横浜市生麦地区センター 指定管理者選定に係る質問・回答

工事名	生麦地区センターほか1か所緑化工事		
施設名	生麦地区センター		
所在地	鶴見区生麦四丁目6番37号		
図面名	植栽（低木）平面図	番号	n-08
縮尺	1:400 (A3)	年月日	令和 8年 3月

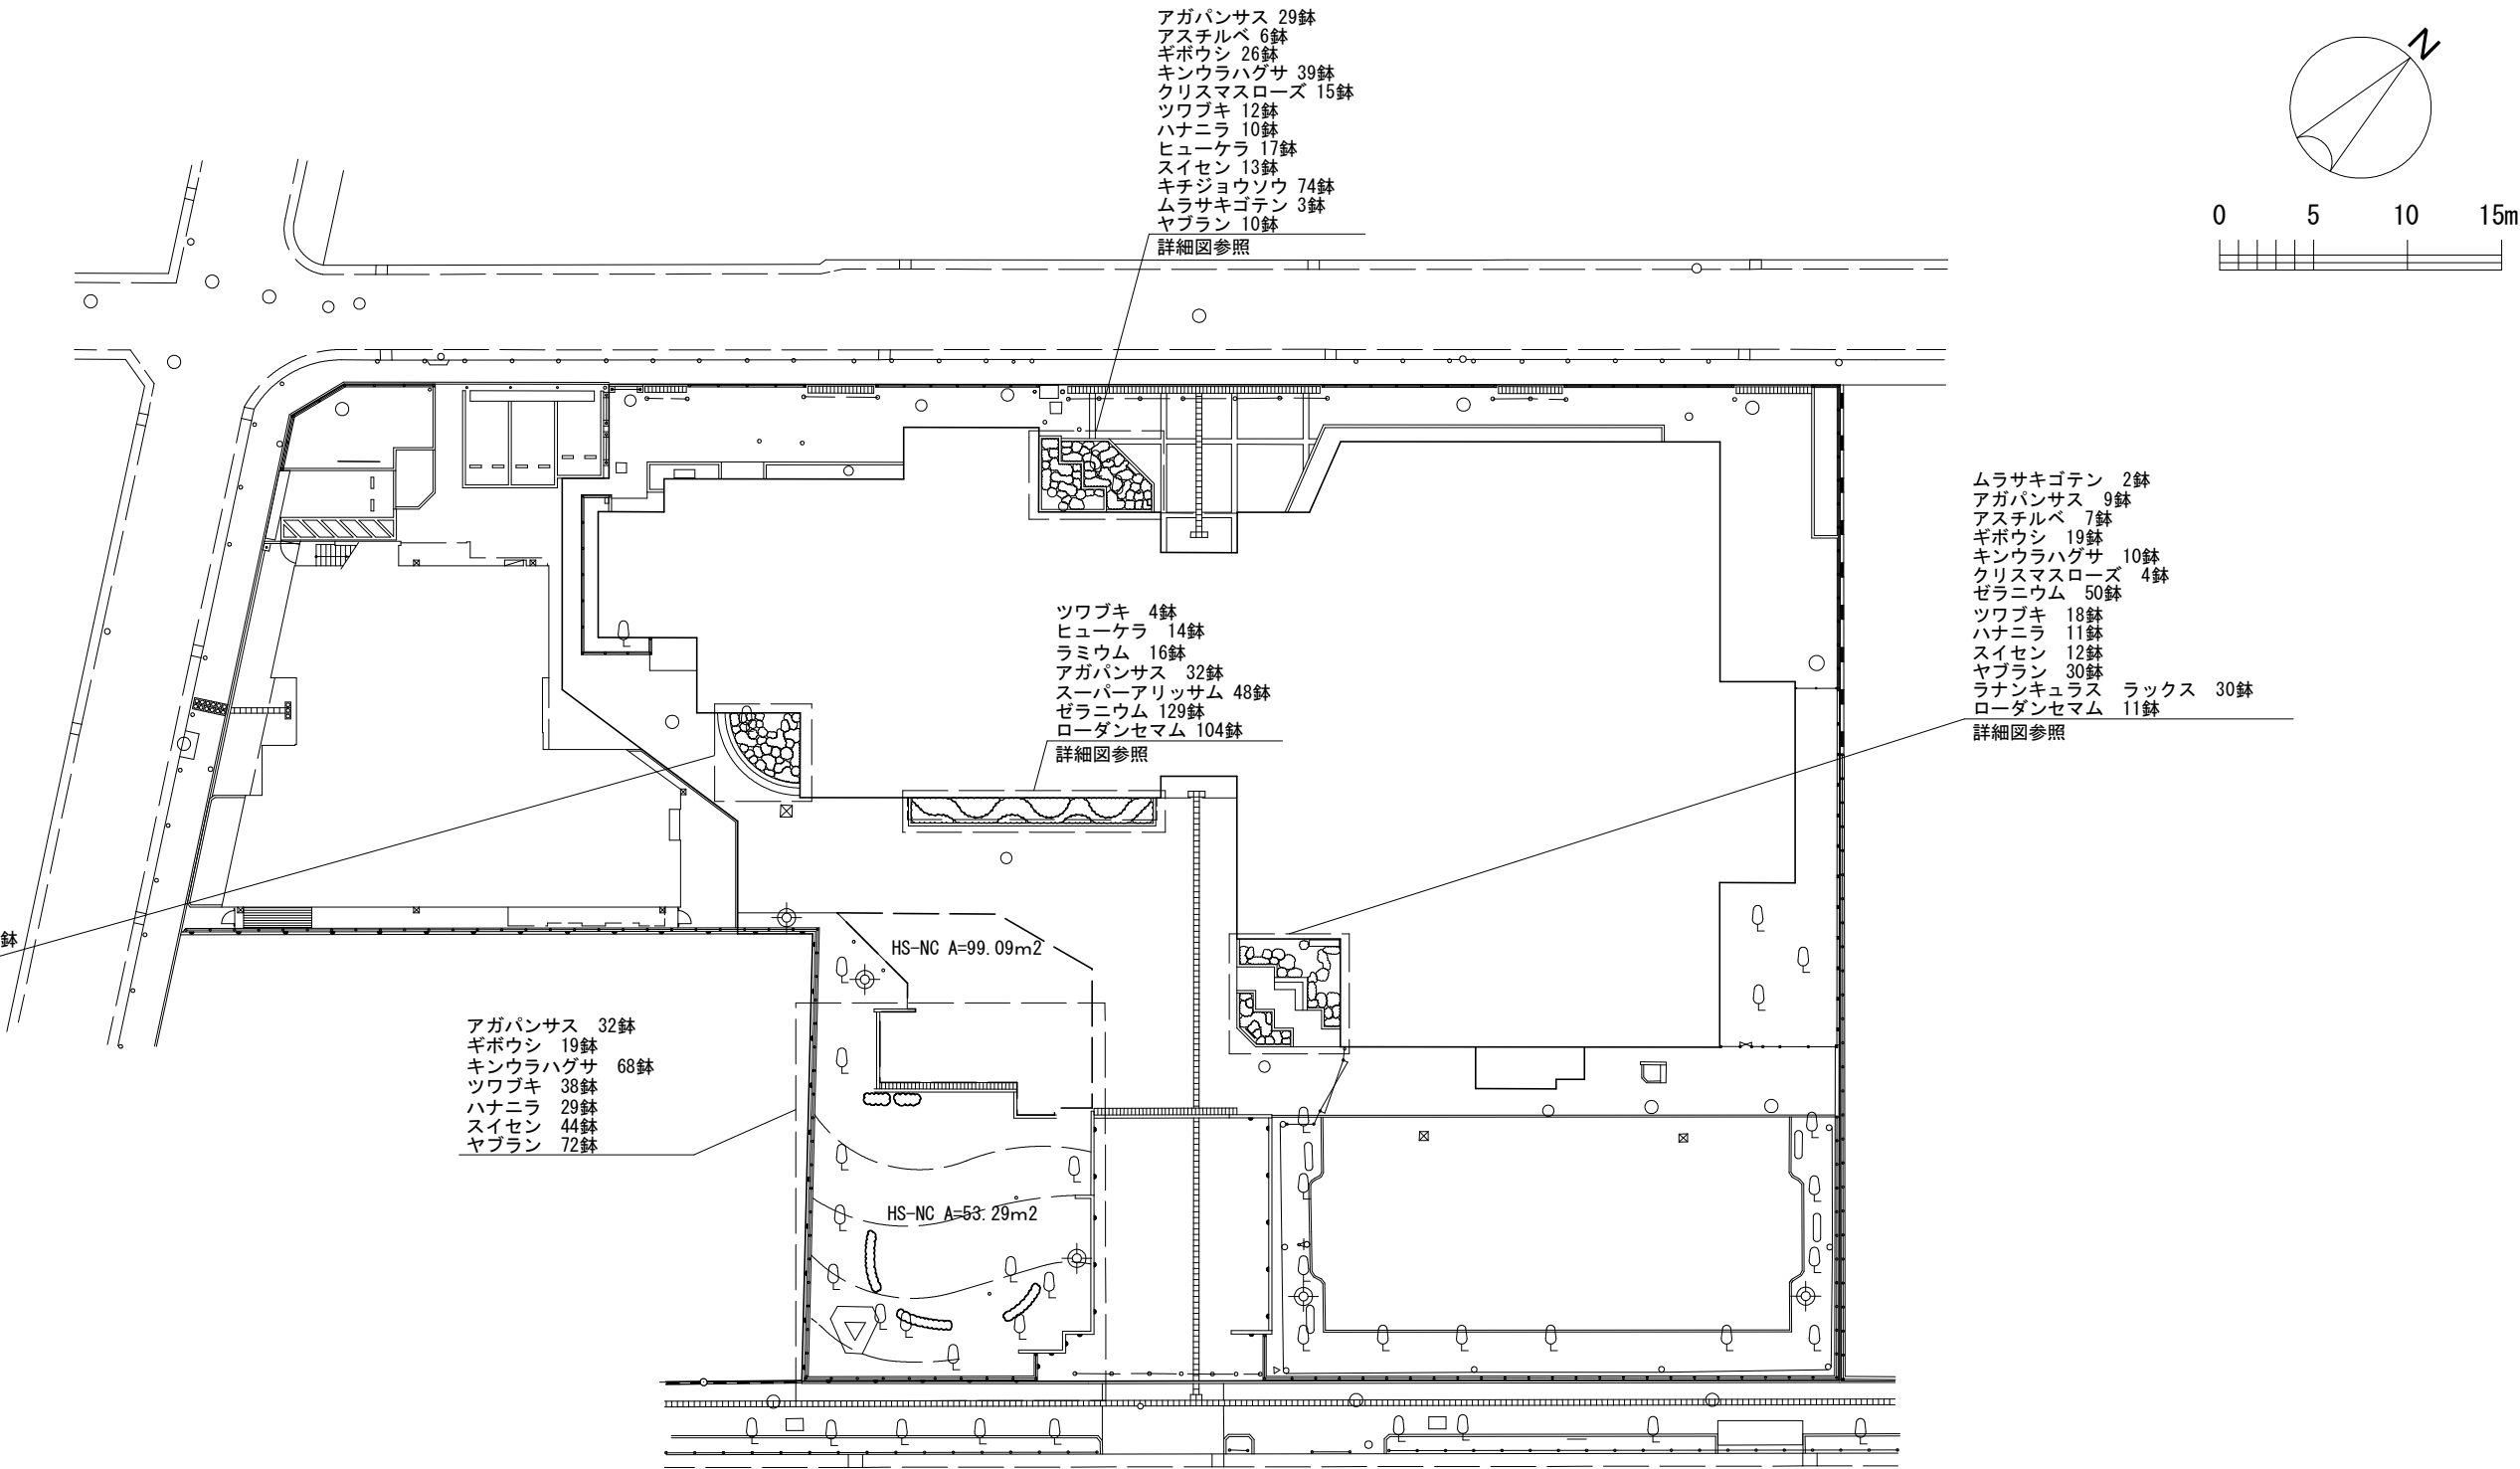
No.	該当資料・項目	質問	回答
5	生麦地区センター関連資料 8ページ「カ 外構、植栽管理業務」	生麦地区センターの指定管理者が維持管理および復元義務を負う建物外の管理範囲（図面、面積）、および植栽等の数量データを開示していただけますか。	令和7年度に実施した緑化整備については別添図面のとおりです。その他、令和7年度緑化整備事業対象外の既存植栽については、一部反映がなされておりません。ご了承ください。
